【参考資料：アンケート結果の詳細】

(1) ピクト案と鳥獣戯画案の比較

Q1. 鴨川に馴染む看板は「ピクト案」か「鳥獣戯画案」のどちらだと思いますか。

Q2. 「打ち上げ花火禁止」について、デザインはどれくらい分かりやすいですか？

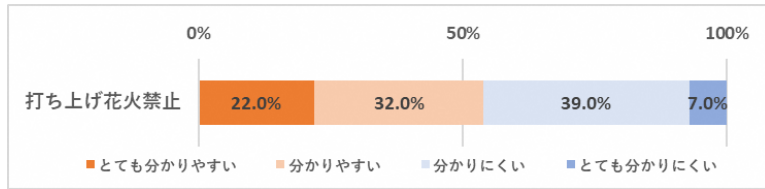
「分かりやすい」割合が54.0%。「花火に見えない」という意見が多い。

肯定的な意見	否定的な意見
1. とても分かりやすい	
遠くから見て	
2. 分かりやすい	
⊗があるのは分かりやすい。注意しないといけないなど第1印象で分かる	花火が⊗で隠れてしまっているのが見にくい
花火が細い線ならよりわかりやすい	花火に見えない (2票)
	「水をはねたりかけたりしないでください」に見える
	花火に関することは簡単に理解できるが、花火をここで打ち上げてはいけないとは思わない
	人をもう少しわかりやすく
3. 分かりにくい	
⊗があった方が目立ってわかりやすい	花火と⊗が被っていて見にくい (7票)
	花火がどうかわからない (9票)
	花みたい (6票)
	人がいない方が良い・わかりにくい (7票)
	「打ち上げ」という文字があった方が伝わる (2票)
	「ここから花火大会を見ないで下さい」との意味にも読める (3票)
	×の方がわかりやすい (2票)
	線が多い
	花火を大きくしたり、複数にしたらもっと分かりやすくなる？
	花火を観覧しているように見える。打上花火なのに低く見える。花火は見上げるものだから人はなくて、花火だけにするか人を見上げるようにするか
4. とても分かりにくい	
	花火がわかりにくい (3票)
	字を見たら分かるが、イラストだけだと分かりにくい (2票)
	花火が下から上がるように (2票)

Q2. 「バーベキュー禁止」について、デザインはどれくらい分かりやすいですか？

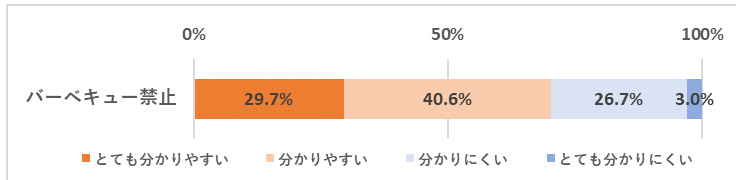
「分かりやすい」が半数以上。「人がいない方が良い」という意見が多い。

肯定的な意見	否定的な意見
1. とても分かりやすい	
一目でわかりやすい (2票)	肉があってわかりやすい
BBQの人の絵を大きくするといいかもしれないが、とても分かりやすいと思う	火気使用禁止ということでもあれば、火の絵を加えるとよいと思った
2. 分かりやすい	
⊗があるのは分かりやすい。注意しないといけないと第1印象で分かる	人やトングがあることでBBQと分かりやすいし言いたいことも分かるが、⊗の場所を考え直した方がよいのでは (2票)
	服が分かりづらい (2票)
	海外でBBQを象徴するものは何か一度調べてみてはいかがでしょう？
3. 分かりにくい	
	人がいない方が良い (4票)
	BBQをしているように見えない (2票)
	⊗の中が見えづらい (3票)
	囲碁をしているように見える
	下に火をつけた方が良い
	網の上ののっているものが何かわからない
	細かくて分からない。絵より字をみるかも
	×の方がわかりやすい (2票)
	人がBBQをするような感じでないので違和感がある
	網の表現をもう少し工夫できないか
	何が禁止なのかはっきりしない
	⊗があった方が目立ってわかりやすい
	他の人がバーベキューをしているのを止めなければならぬことを意味するように見える
4. とても分かりにくい	
	肉が⊗に隠れてわからない

Q2. 「車・原動機付進入禁止」について、デザインはどれくらい分かりやすいですか？

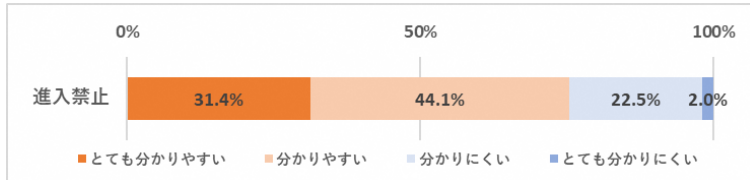
「分かりやすい」が半数以上。「⊘と被って見にくい」という意見が多い。

肯定的な意見	否定的な意見
1. とても分かりやすい	
遠くから見て	人はいらなかもしれない。同じ方向に人を寄せるか。
一目でわかりやすい	
2. 分かりやすい	
⊘があるのは分かりやすい。注意しないとイケないと第1印象で分かる。	人がない方が良い (4票) 人をなくして、イラストを大きくが良い
	パッと見てわかるほうがいい。かわいいが、普通に道路にあるようなやつで良い
	何をしているのかわからない
3. 分かりにくい	
⊘があった方が目立ってわかりやすい	⊘と被って見にくい (5票)
	人いない方が良い (3票)
	×の方がわかりやすい (2票)
	パッと見てわかりにくい (2票)
	絵が多すぎ
	車と人が合っていないので違和感がある
	禁止より歩行者のみ進入可能とした方が良い。禁止ばかりになってしまう
	原付がわかりにくい。「進入禁止」のまえに「車・原付」と入れた方が良い
	ただ、動力付車両が立ち入り禁止か、人々が立入禁止か明確に理解するのが難しい
4. とても分かりにくい	
	線が細かすぎて判別できない。人の絵が分かりにくい

Q2. 「川遊び注意」について、デザインはどれくらい分かりやすいですか？

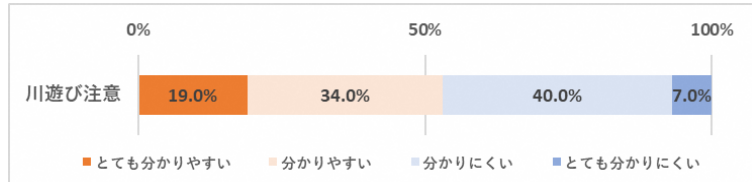
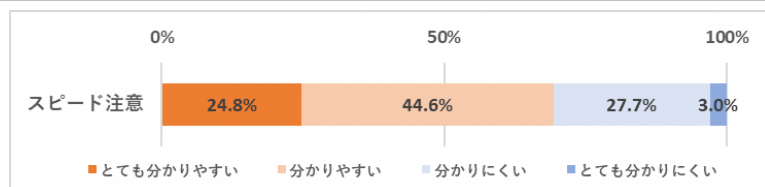
「分かりやすい」が53.0%。イラストの意図が伝わっていない。

肯定的な意見	否定的な意見
1. とても分かりやすい	
白い部分が多いから分かりやすい	
2. 分かりやすい	
	絵が理解できない (2票)
	子供を主従に置いているところが気になる。感嘆文にしたらどうか？文字の部分だけ黄色にして、文字を協調させるのはどうか？
	女の子のポーズにもう一工夫？
	逆に川であそんでいる様にも見える
3. 分かりにくい	
	分かりにくい (12票)
	遊んでいるように見える (6票)
	⊘があった方が良い (4票)
	川遊び注意というより溺れている (3票)
	子供もわかるように表示した方が良い (3票)
	着物を着ているのが不自然
	文字がないと伝わりづらい
	「子供だけでは」という文字を入れるべき
	水深が深い所に禁止看板を置いた方がよい
	事故の話の時々聞く。もっと危ない感じにはできないか
	少ない線で人と川がまとまって見えるようシンプルにわかりやすくする
	一見、線が水ではなく風だと思った。波をもっと明白にした方が良い。
	そもそも看板いらない
4. とても分かりにくい	
	川で遊んでいるように見える (2票)
	人かどうかが分からない (2票)
	何をしているか分からない (2票)

Q2. 「ゴミのポイ捨て禁止」について、デザインはどれくらい分かりやすいですか？

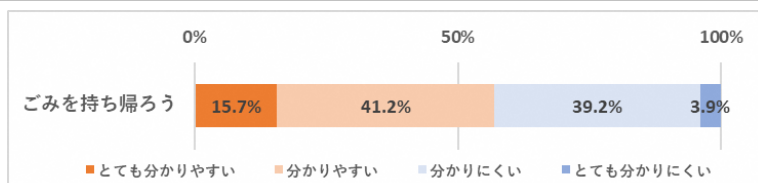
「分かりやすい」が56.9%。「一人にしてゴミを大きく」という意見が多い。

肯定的な意見	否定的な意見
1. とても分かりやすい	
金魚すくいのように見えるが、ゴミの中身が家庭ゴミではないことが分かるため、良いと思う。伝えたいことは明瞭で良い	
持ち帰りがイメージしやすい	
2. 分かりやすい	
モチーフに公家を用いているのがとても良い印象だと感じる	一人にしてゴミをもっと大きくした方が良い (3票)
絵が目立つ	
3. 分かりにくい	
	一人にしてイラストを大きく (6票)
	⊗があった方が良い (5票)
	字を見たら分かるが、イラストだけだと分かりにくい (3票)
	ゴミ箱の絵があった方が良い (3票)
	ゴミメインの方が良い (3票)
	何を持っているのか分からない (6票)
	顔を正面にするとかして、持っているのを分かりやすくしたほうがよい
	家庭ゴミを捨てる方もいる。その人たちにもむけた方がよい
	着物が分からない
	年寄りに見える
	パッと見て分からない
4. とても分かりにくい	
	ゴミが分かりにくい
	人が分からない

Q2. 「この先階段のみ」について、デザインはどれくらい分かりやすいですか？

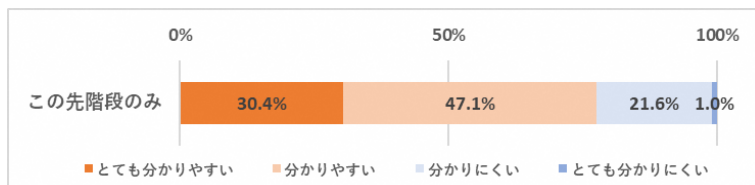
「分かりやすい」が半数以上。「で危険を伝えるべき」という意見が多い。

肯定的な意見	否定的な意見
1. とても分かりやすい	
階段が続いてくる感じが読み取れる	×つけた方がわかりやすいかも
	この看板をどこに設置するかによると思う。スロープと組み合わせたりするのはどうか？また、天印のシールでスロープの位置をしめすのはどうか？
	階段の部分を黄色か赤色にする
2. 分かりやすい	
車いす・自転車の「この先階段のみ」は車いすの人に配慮されていて良いと思った	階段をもっと長くした方が良い
これは理解しやすい。私はここに長く住んでいるため、自転車でアクセスできない出口だと分かるが、馴染みのない人にとっては良い。	×がある方がいい
3. 分かりにくい	
	文字をとったら何を示しているかわからない。絵だけじゃ伝わらない (3票)
	自転車のイラストに  の方が意図は伝わりやすい。目が向く (4票)
	自転車だけでなく車いすや足の不自由な方にもわかる様にした方が良い
	自転車禁止と書いた方が伝わる
	×か×を入れた方が良い。ぱっと見、注意して進めば良いと思った
	階段だけで良いのでは
	階段をもっと大きくした方が良い
	看板自体いらない
4. とても分かりにくい	
	茶色の部分が多いため、塗りつぶしでもっと階段を強調

Q2. 「打ち上げ花火禁止」について、デザインはどれくらい分かりやすいですか？

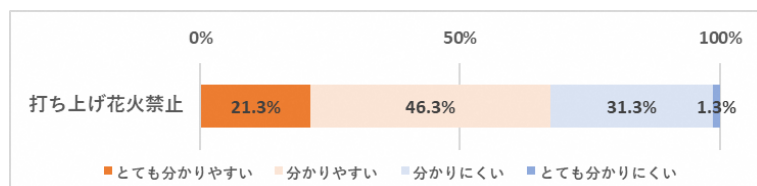
「分かりやすい」が半数以上。「花火が分かりにくい」という意見が多い。

肯定的な意見	否定的な意見
1. とても分かりやすい	
皆にやめてほしいと思っていた	⊗があると見にくい
2. 分かりやすい	
	花火に見えない (4票)
	バーベキュー禁止との違いが分かりにくい
	花火は分かるが、左右の動物が何なのか分かりにくい (2票)
	禁止の理由を盛り込むべき
	花火大会を禁止している様に見える
3. 分かりにくい	
	花火が分かりにくい (7票)
	⊗の位置とサイズを調整して、イラストを分かりやすくした方が良い (3票)
	花に見える (3票)
	遠目からやと伝わりづらい (2票)
	文字があれば伝わるが、イラストだけだとどれもわかりにくい (2票)
	手持ち花火もダメ？OK なら文字入れては？⊗なしで「禁止」を赤字は？
	もっとジユットを上を上げて
	動物は花火を持っておらず、うちわとお茶を持っている。花火はペンキのはね、または何か他のものようにも見える。
4. とても分かりにくい	
	花火がわかりにくい

Q2. 「バーベキュー禁止」について、デザインはどれくらい分かりやすいですか？

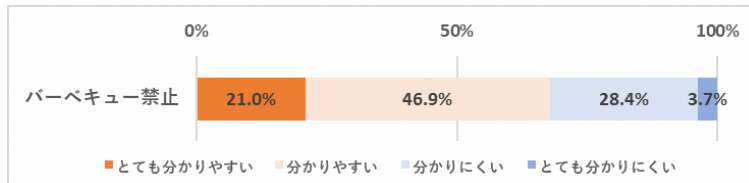
「分かりやすい」が半数以上。「絵の線が細かい」という意見が多い。

肯定的な意見	否定的な意見
1. とても分かりやすい	
ピクト案と比較しても具体性があり分かりやすい	⊘なしで「禁止」を赤字は？
2. 分かりやすい	
赤いマークがより大きければ、わかりやすい	花火禁止との違いが分からない
	おもしろいけど動物はBBQしないから少し違和感がある
	囲碁をやっているように見える (2票)
3. 分かりにくい	
	細い、細かい (6票)
	何をしているのが分かりにくい (3票)
	囲碁をやっているように見える (5票)
	文字があれば伝わるが、イラストだけだと分かりにくい (3票)
	⊘の位置とサイズを調整して、イラストを分かりやすくした方が良い
	動物(うさぎ)であるのが少し分り難い
	動物いらない
4. とても分かりにくい	
	BBQ コンロがわかりにくい。麻雀や囲碁をやっているようにも見える。
	⊘があると見にくい

Q2. 「車・原動機付進入禁止」について、デザインはどれくらい分かりやすいですか？

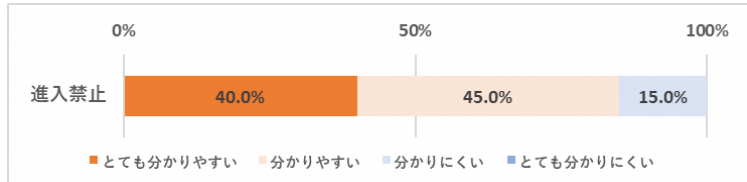
「分かりやすい」が半数以上。「⊘の位置を調整すべき」という意見があった。

肯定的な意見	否定的な意見
1. とても分かりやすい	
動物も気を引けない	⊘なしで「禁止」を赤字は？
動物はいらない2 何がだめなのかわかりやすい	⊘があると見にくい
2. 分かりやすい	
左のキャラクターは複雑すぎます	動物が威嚇したり怖がっているのをもう少し分かりやすく
	絵と関係づける
	動物は、サインのメッセージを伝えるのに必要でない。
3. 分かりにくい	
車両の立ち入り禁止か人々の立ち入り禁止か、理解することができません	文字があれば伝わるが、イラストだけだと分かりにくい
	⊘の位置とサイズを調整して、イラストを分かりやすくした方が良い
	駐車禁止に見える
	動物が小さく分かりづらい
	人が邪魔をしている
	動物がとび出してくるから禁止なのかと思った
4. とても分かりにくい	
なし

Q2. 「川遊び注意」について、デザインはどれくらい分かりやすいですか？

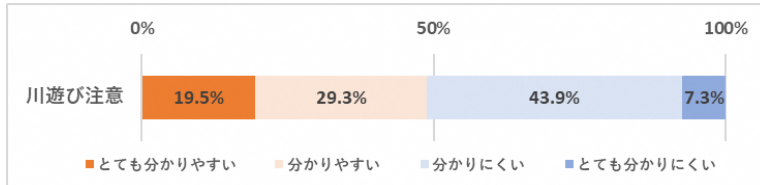
「分かりやすい」が半数以下。「絵の線が細かい」という意見が多い。

肯定的な意見	否定的な意見
1. とても分かりやすい	
波模様が分かりやすい	
2. 分かりやすい	
	もっと危険を表現すべき
	黄色⇒注意の文字 太めの黄色にしたらもっと伝わるのでは？
	猿が楽しんでいるように見える
3. 分かりにくい	
	絵が見つらい、線が多い (7票)
	何をしているかパッと見分かりにくい (5票)
	川遊びを楽しんでいるように見える (9票)
	⊗がある方が良い (3票)
	溺れている感じをもっと出した方が良い
	泳いでもいいという風にも見えてしまう
	文字があれば伝わるが、イラストだけだと分かりにくい
	もうちょっと分かりやすくしたほうがよい。明確に。この絵は好きだけど、子供には分かりにくいと思う。
	子供の方が良い
4. とても分かりにくい	
	川あそびというより温泉につかっているように見える。×があった方が良い？
	猿が分かりにくい (石なげているとか？もっとわかりやすい方が良い)
	小さい子供に分かりにくい

Q2. 「自転車のスピード注意」について、デザインはどれくらい分かりやすいですか？

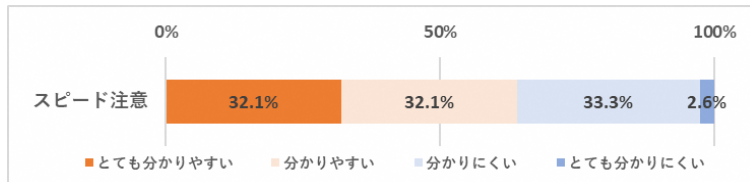
「分かりやすい」が半数以上。「スピード感がない」という意見が多い。

肯定的な意見	否定的な意見
1. とても分かりやすい	
勇ましくて良い。他の「don't ○○」のサインにおいて使われている赤い円と十字は、ないのか。	線をもっとのばすと、スピード感がより分かると思う
2. 分かりやすい	
	黄色⇒注意の文字 太めの黄色にしたらもっと伝わるのでは？
3. 分かりにくい	
	スピード感がない (7票)
	動物より人の方が良い (3票)
	スピードを出してOKのように見える (2票)
	△があっても良いと思う
	文字があれば伝わるが、イラストだけだと分かりにくい
	もっとあおり運転っぽくしたらどうか。現状分かりにくい
	ショッキングな感じを出してほしい
	ぜひ設置してほしい看板。もっとスピード抑制が伝わるよう赤で×をつける方が良い
4. とても分かりにくい	
	自転車自体が禁止なのかと思ってしまう

Q2. 「ゴミのポイ捨て禁止」について、デザインはどれくらい分かりやすいですか？

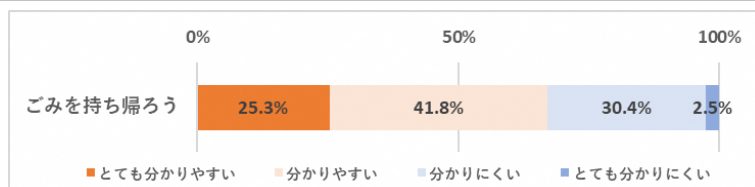
「分かりやすい」が半数以上。「ゴミを強調すべき」という意見が多い。

肯定的な意見	否定的な意見
1. とても分かりやすい	
なし	
2. 分かりやすい	
理解しやすい	かなり簡単だと思います。 しかし彼らがゴミを持ってきているのか、ゴミを持ち帰っているのかどうか明らかでないけれども... ゴミが見えにくい。小さすぎる。
3. 分かりにくい	
	ゴミをもっと大きくした方が良い (5票)
	何をしているか分からない (3票)
	優しい。もっと禁止をアピールした方が良い(2票)
	文字があれば伝わるが、イラストだけだと分かりにくい
	踊っている？ように見える
	ポイ捨てのイメージが今のままだと感じづらい
	動物たちが何をしているのかよくわからない
4. とても分かりにくい	
なし

Q2. 「この先階段のみ」について、デザインはどれくらい分かりやすいですか？

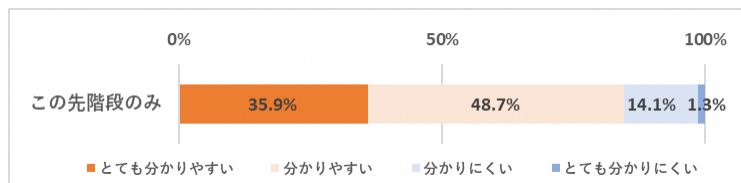
「分かりやすい」が半数以上。「階段を工夫した方が良い」という意見があった。

肯定的な意見	否定的な意見
1. とても分かりやすい	
自転車が目立って良い	
2. 分かりやすい	
可能であれば、自転車を降りる姿を描いた方が良いと思った	階段以外の手段を盛り込む
3. 分かりにくい	
	難しい
	「のみ」はいらぬ
	「スピード注意」と同じように自転車でも大丈夫な感じがする
	分かりにくい。段差を大きくするか階段の先を長くするか
	この先自転車はいけぬことを伝えるために、階段を強調した方が良い？
	サルが自転車で階段登りに挑戦している様に見える
4. とても分かりにくい	
	文字があれば伝わるが、イラストだけだと特に分かりづらい

Q3. 看板の英語表記について、意図は的確に伝わりますか。

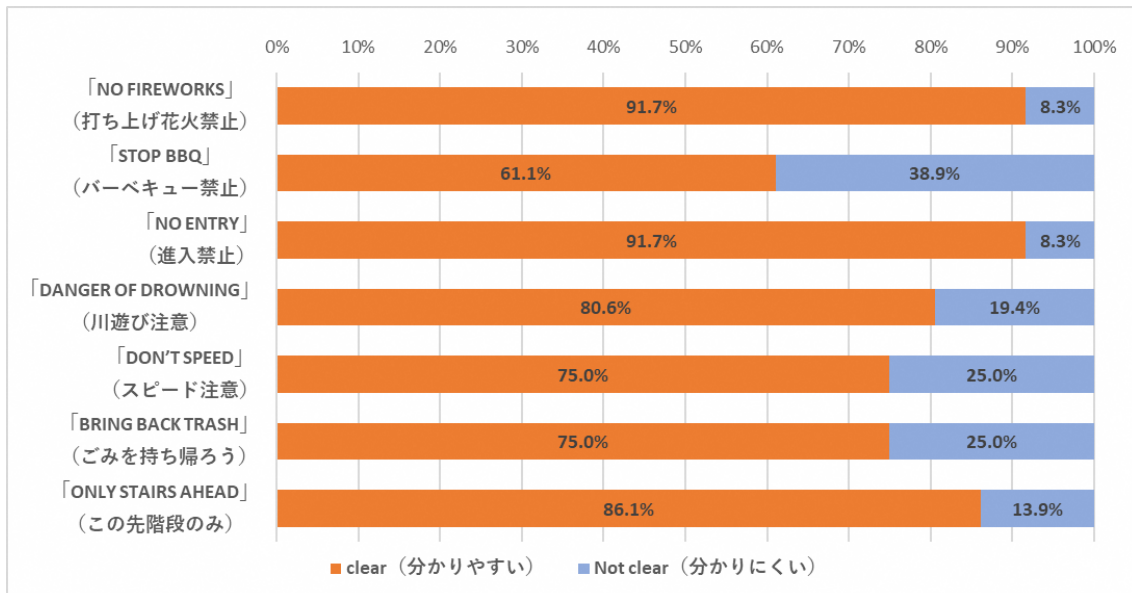
英語表記について、全体的に理解度は高い。
バーベキュー禁止のみ「分かりやすい」の割合が61.1%と理解度が低かった。

項目	「分かりやすい」と回答した方の意見	「分かりにくい」と回答した方の意見
打ち上げ花火禁止 「NO FIREWORKS」	・なし	・ Fireworks are prohibited
バーベキュー禁止 「STOP BBQ」	・ NO BBQ (8 票)	・ NO BBQ (7 票) (Stop は、彼らがすでに行動をしていることを示す。そして BBQ を再開すべきでないことを示唆する。) ・ BBQ prohibited (3 票) ・ BBQ not permitted ・ Do not do BBQ ・ BBQ are forbidden
進入禁止 「NO ENTRY」	・ NO PEDESTRIANS ・ NO VEHICLES BEYOND THIS POINT ・ NOT AN ENTRY ・ Entering is prohibited	・ Entry is prohibited
川遊び注意 「DANGER OF DROWNING」	・ Beware of drowning	・ Watch out for drowning ・ DANGER OF FALLING IN THE RIVER
スピード注意 「DON'T SPEED」	・ NO SPEEDING (2 票) ・ SLOW DOWN ・ Cyclists don't speed ・ Speed caution	・ SLOW DOWN ・ DO NOT SPEED ・ Please don't speed
ごみは持ち帰ろう 「BRING BACK TRASH」	・ TAKE TRASH AWAY ・ NO LITTERING ・ TAKE TRASH WITH YOU ・ Please be sure to take all trash home with you ・ No Trash	・ TAKE TRASH AWAY (3 票) ・ NO LITTERING (2 票) ・ Take trash home (2 票) ・ Bring your trash home ・ TAKE TRASH WITH YOU ・ Don't leave rubbish ・ DO NOT LEAVE TRASH ・ CARRY YOUR TRASH HOME

この先階段のみ 「ONLY STAIRS AHEAD」	・ STAIR AHEAD (2 票) ・ Stairs only	・ STAIRS AHEAD ・ No cycle ramp access to main road ・ Stairs only ahead. ・ PEDESTRIANS ONLY EXIT AHEAD
